**PROJET D'AMENAGEMENT DE LA ZONE
D'ACTIVITES DE PIED ROUSSET A GOULT (84)**

Mémoire en réponse à l'avis de Luberon Nature

Version 1 - Décembre 2024

Localisation du réseau Natura 2000

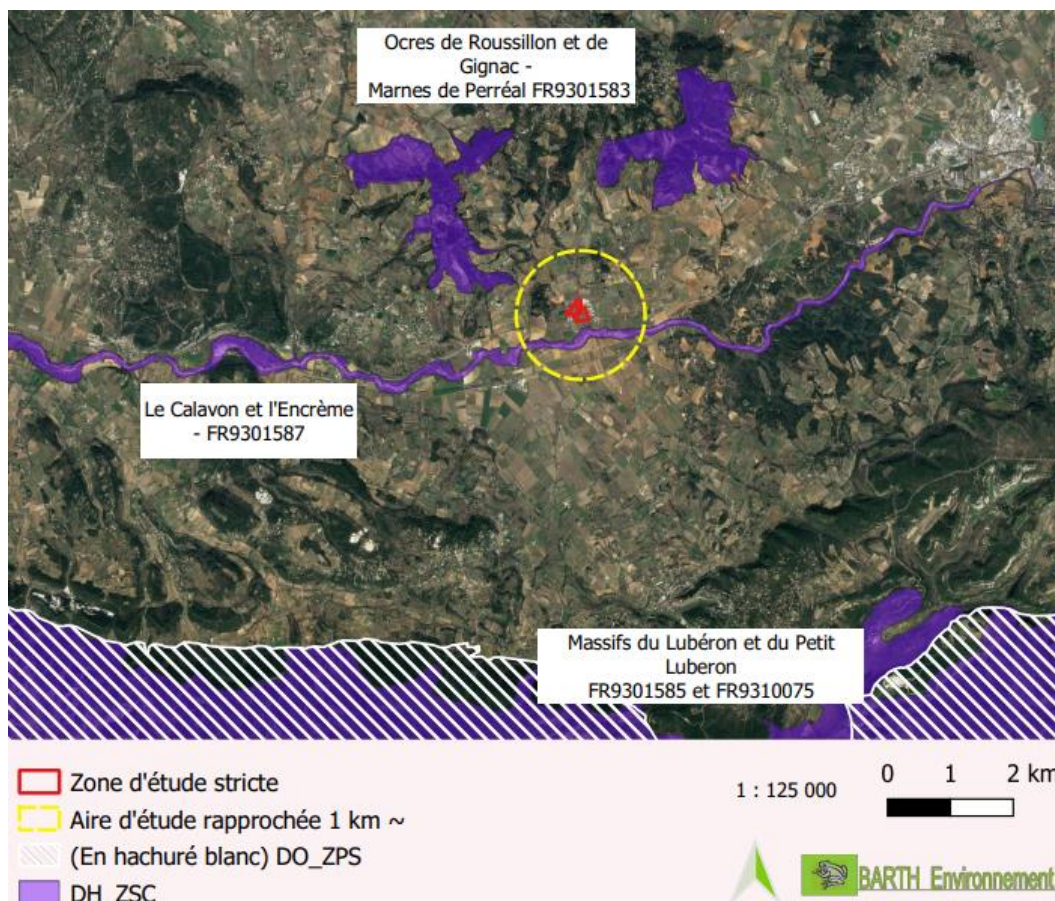
« Nous relevons également de nombreuses incohérences dans l'étude d'impact, à commencer par la distance qui sépare le projet de la zone Natura 2000 Calavon-Enchrême. L'arrêté préfectoral n° AE-F09323P0028 portant sur le projet, localise précisément cette zone protégée : "à environ 100 m du site Natura 2000 FR9301587 Directive Habitat Le Calavon et l'Enchrême". Cette distance peut être aisément confirmée sur la cartographie ci-dessous. Pourtant, le porteur de projet a retenu une distance de 380 mètres au Sud bien supérieure à la réalité.

Comme relevé par la MRAe, le porteur de projet affirme également qu'il n'y aura pas d'incidences sur les zones Natura 2000 sur la base d'une auto-évaluation qui ne prend pas en considération les espèces patrimoniales de la zone Natura 2000 Calavon-Enchrême qui est pourtant bien concernée et qui sera grandement impactée.

La carte ci-dessous fait apparaître les zones Natura 2000 les plus proches de la zone de projet :

Comme explicité dans l'étude d'impact, le formulaire Natura 2000, et le mémoire en réponse, il est important de comprendre qu'indépendamment de la distance mesurée, **la zone de projet et la zone Natura 2000 sont physiquement séparées par la RD 900** et ce paramètre important a été pris en considération. En effet, il a bien été mentionné dans l'étude faune/flore, que la RD 900 constitue une barrière physique infranchissable pour les espèces terrestres et les espèces volantes sensibles.

Flux d'espèces potentiels à l'échelle macroscopique

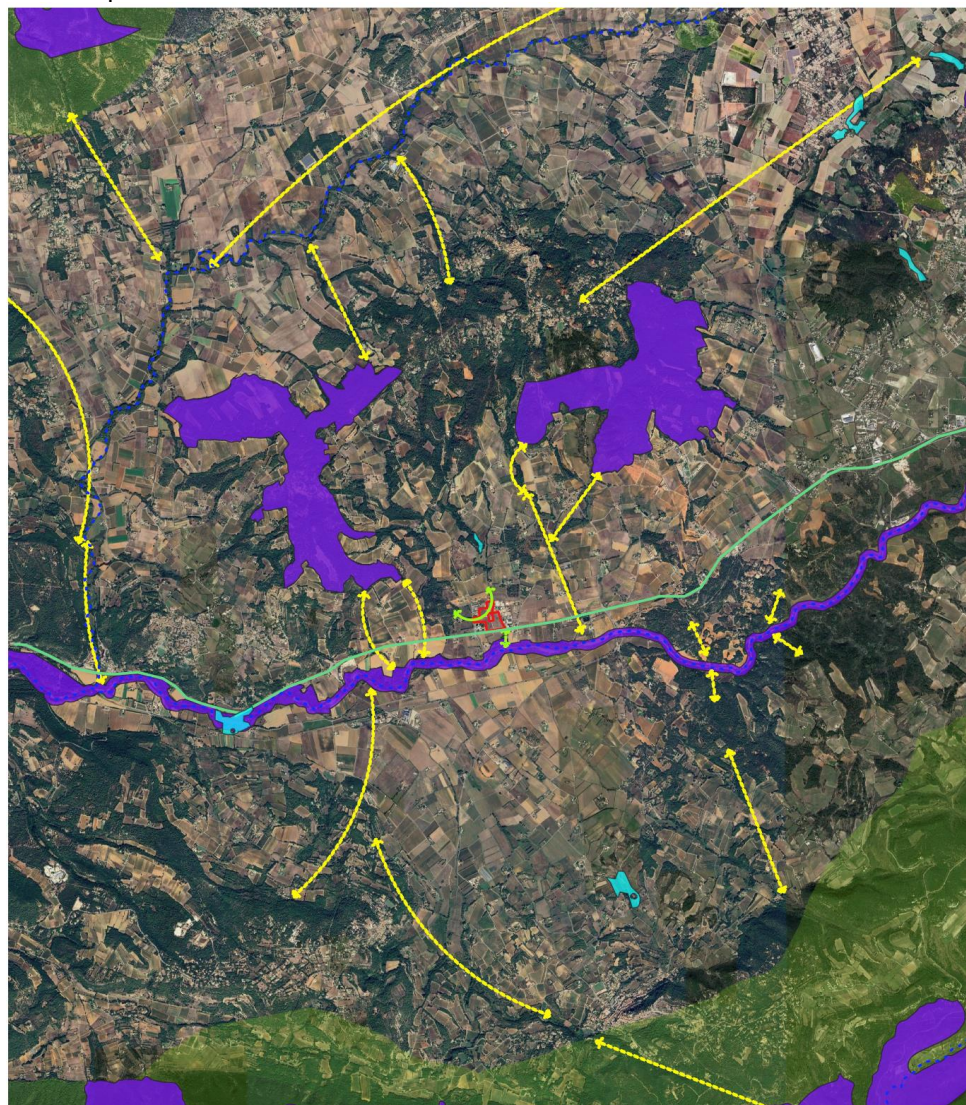
Or la circulation des chiroptères tel que démontré par l'étude d'impact bat en brèche cet argument. En effet, les chiroptères utilisent cette zone pour la chasse et transitent le long du fossé du Devens depuis et vers la zone Natura 2000 du Calavon-Enchrême toute proche comme illustré sur la "Localisation des déplacements potentiels utilisés par les Chiroptères" (page 51 de l'Étude d'impact). Cela démontre bien que le site du projet constitue un habitat pour les chiroptères et que la RD900 ne présente nullement une barrière importante. Il est également admis que le projet aura un impact par la perte de zones de chasse, l'aggravation de la pollution lumineuse et la modification de l'aspect paysager. **Pourtant l'enjeu est considéré comme modéré ce qui nous semble particulièrement sous-évalué ».**

Les prospections ont bien démontré, qu'en termes d'habitat naturel, il n'y avait aucune espèce sensible de chauve-souris sur la zone d'étude. En revanche, il est bien écrit que le Fossé du Devens constitue à l'échelle du secteur d'étude, un élément paysager d'importance et le seul élément boisé emprunté par certaines espèces (chiroptères et oiseaux communs) comme couloir de déplacement. Or, dans les études menées, il n'est pas indiqué que les Chiroptères n'utilisent pas le secteur d'étude comme zone de chasse ou de transit le long du Fossé du Devens depuis la ZSC Calavon-Encreme ; il est explicité que **seules des espèces communes de chauves-souris** utilisent ce couloir pour s'y déplacer, **ce qui justifie un enjeu modéré**.

La carte ci-après des flux d'espèces montre que la **zone de projet ne constitue pas une zone de transit principale** pour les espèces locales de chauve-souris.

Le Fossé du Devens, dans sa partie aval, remplit une fonction secondaire.
